REF.: Contrato de interventoria No. 3154 DE 2023 – OBJETO: "INTERVENTORIA TECNICA, ADMINISTRATIVA, FINANCIERA Y AMBIENTAL PARA LA CONSTRUCCION DE PLAÇA HUELLA PARA EL MEJORAMIENTO DE LA VIA TERCIARIA QUE CONDUCE DE LA VEREDA SANTA MARIA BAJA EN LOS TRAMOS: TRAMO 1 K0900 A K1300; TRAMO 2 K1340 A K1520; TRAMO 3 K1540 A K1591,6; TRAMO 4 K2190 A K2290; TRAMO 5 K2310 A K2434,509; TRAMO 6 K2453.736 A K2810; TRAMO 7 K2960 A K3431,96; TRAMO 8 K3446,725 A K3431,495; TRAMO 9 k1690 a k1890 VEREDA SANTA MARIA ALTA EN EL MUNICIPIO DE VILLAVICENCIO - META"

ASUNTO: Informe No 3 correspondiente al periodo No 3 - 29 de marzo de 2024 al 30 de abril de 2024.

"INTERVENTORÍA, TÉCNICA, ADMINISTRATIVA, FINANCIERA Y AMBIENTAL PARA LA CONSTRUCCIÓN DE PLACA HUELLA PARA EL MEJORAMIENTO DE LA VÍA TERCIARIA QUE CONDUCE DE LA VEREDA SANTA MARÍA BAJA EN LOS TRAMOS: TRAMO 1 K0+900 A K1+300; TRAMO 2 K1+340 A K1+520; TRAMO 3 K1+540 A K1+591,6; TRAMO 4 K2+ 190 A K2+290; TRAMO 5 K2+310 A K2+434,509; TRAMO 6 K2+453.736 A K2+810; TRAMO 7 K2+960 A K3+431,96; TRAMO 8 K3+446,725 A K3+461,495; TRAMO 9 K1+690 A K1+890 VEREDA SANTA MARIA ALTA EN EL MUNICIPIO DE VILLAVICENCIO-META"

PERIODO DEL INFORME
01 DE ABRIL DE 2024 A

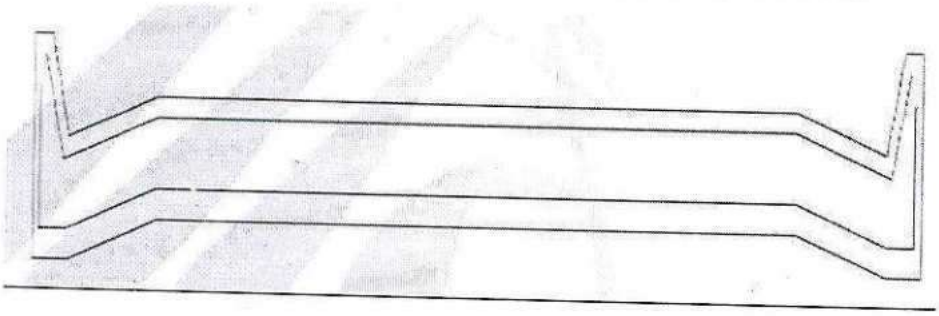
Sin embargo, y con el ánimo de optimizar los recursos y la eficiencia del detalle, se propone que este elemento no tenga un traslapo, si no que el mismo acero positivo (acero inferior), realice la inclinación y luego suba al bordillo, tal como se muestra en la siguiente ilustración.

Respuesta de interventoría:
Frente a lo indicado esta interventoría da como cierto el concepto técnico, toda vez que no se generarán traslapos en aras de agilizar el proceso constructivo y optimizando los recursos, por lo que esta interventoría ve viable el nuevo diseño de la viga riostra.

Ilustración 3 Propuesta despiece bordillo- Fuente: propia

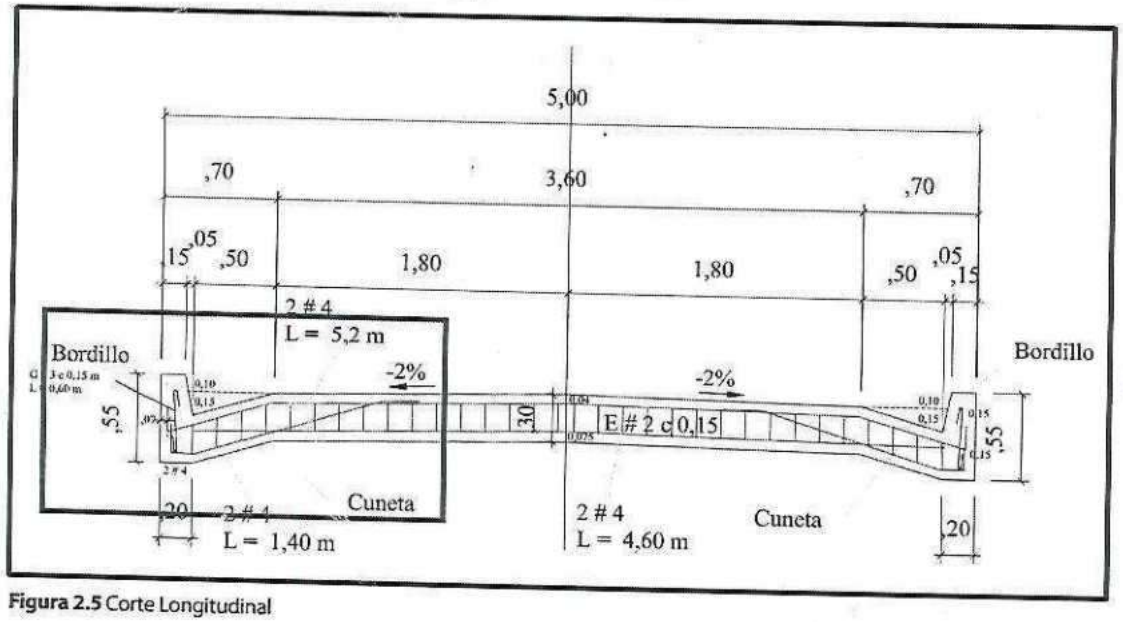
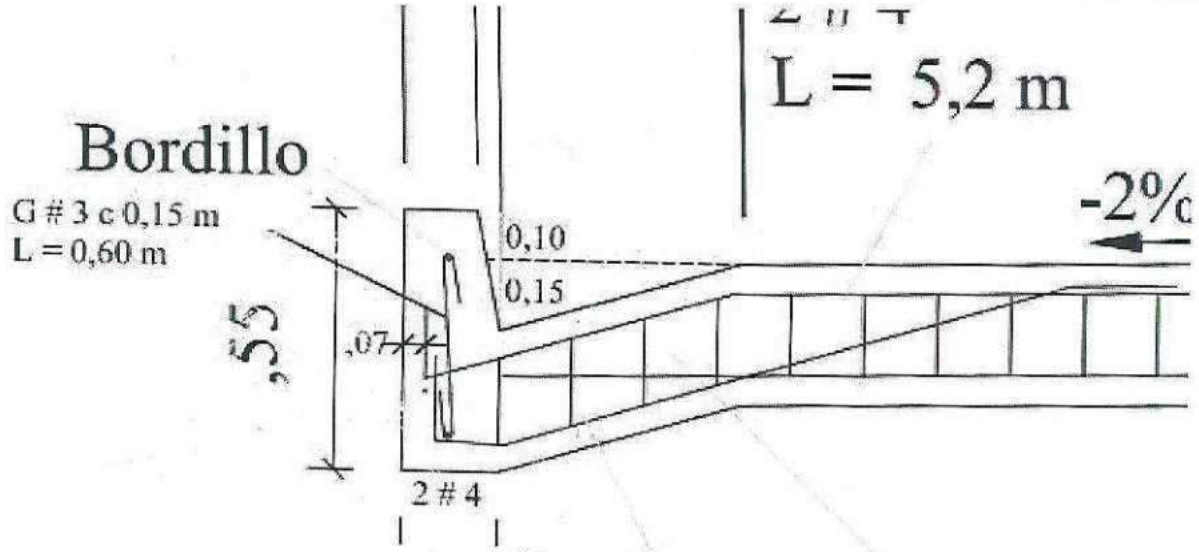
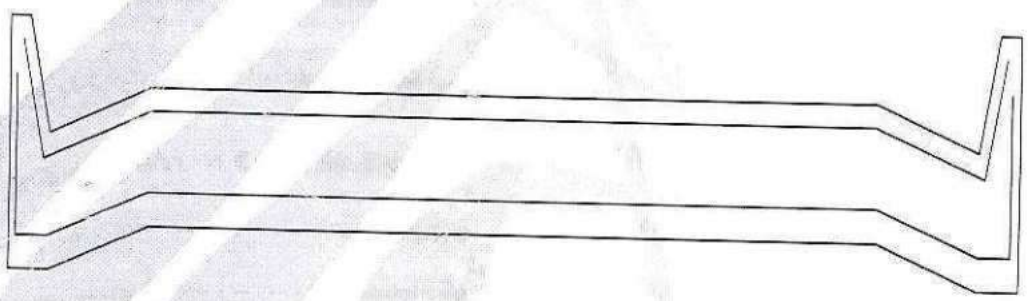
Es por esta razón que se propone que el acero de las vigas riostras puedan integrarse completamente al bordillo que funciona como elemento de borde, entrando a este elemento como una L y con ésto alcanzar la longitud de desarrollo de la barra (Ld).

Sin embargo, y con el ánimo de optimizar los recursos y la eficiencia del detalle, se propone que este elemento no tenga un traslapo, si no que el mismo acero positivo (acero inferior), realice la inclinación y luego suba al bordillo, tal como se muestra en la siguiente ilustración.

Como se puede ver en la imagen anterior, el planteamiento del acero es continuo, lo que nos evita traslapos y garantizamos las longitudes de desarrollo de los aceros, la cual se logra cumplir con los ganchos propuestos.

PLANO ESTRUCTURAL OFICIAL No 2P

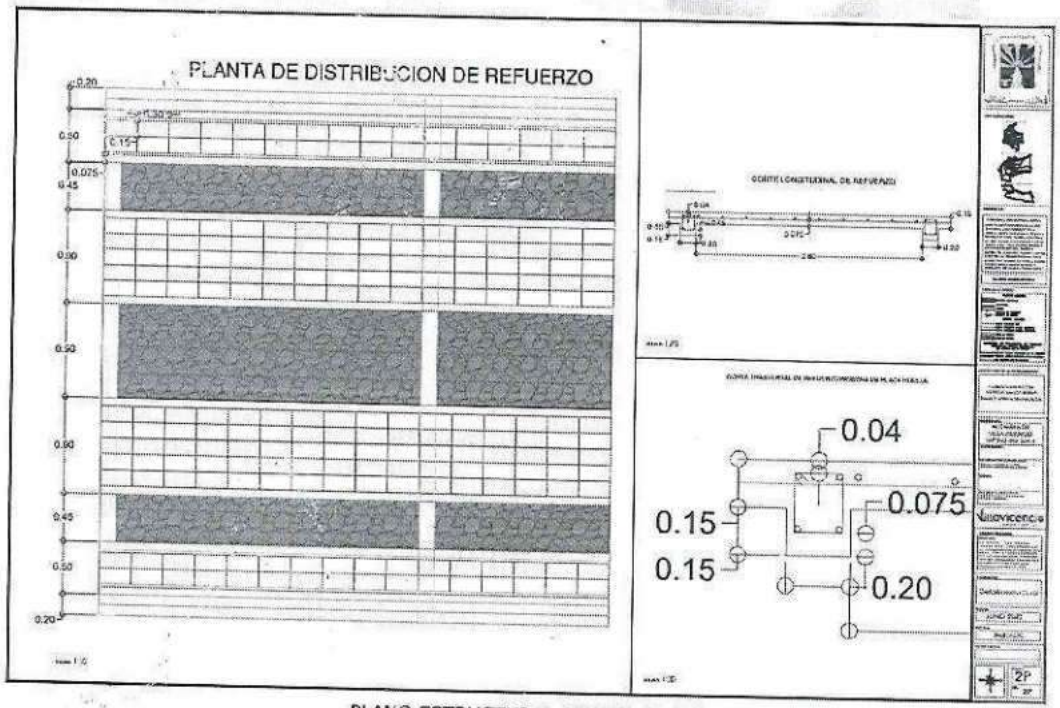
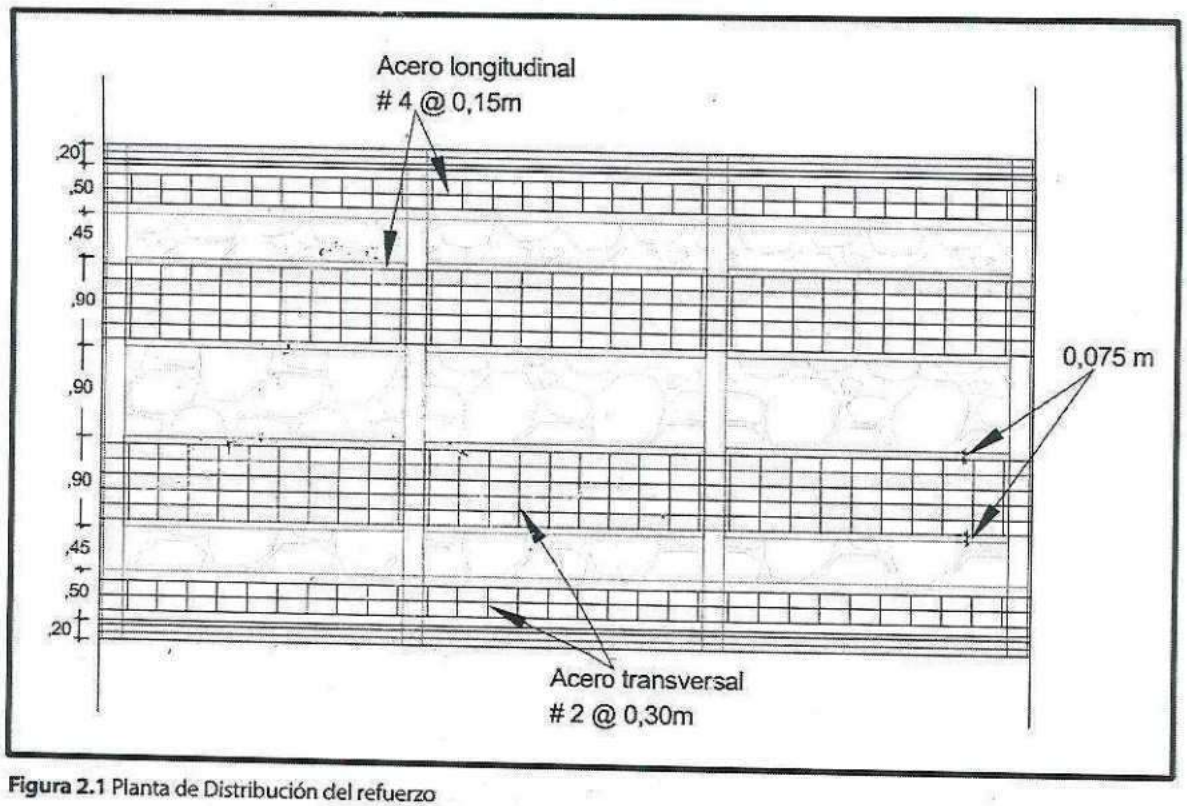
2. El contratista evidencia que no existe detalle constructivo del elemento denominado como huella en concreto, donde se defina y describa de manera detallada el acero de refuerzo longitudinal y/o transversal en términos de diámetro de la barra y separación de la misma en ambos sentidos y localización dentro del elemento.

Detalle constructivo para refuerzo de la huella tomado de la guía de diseño de placa huella del invias 2015
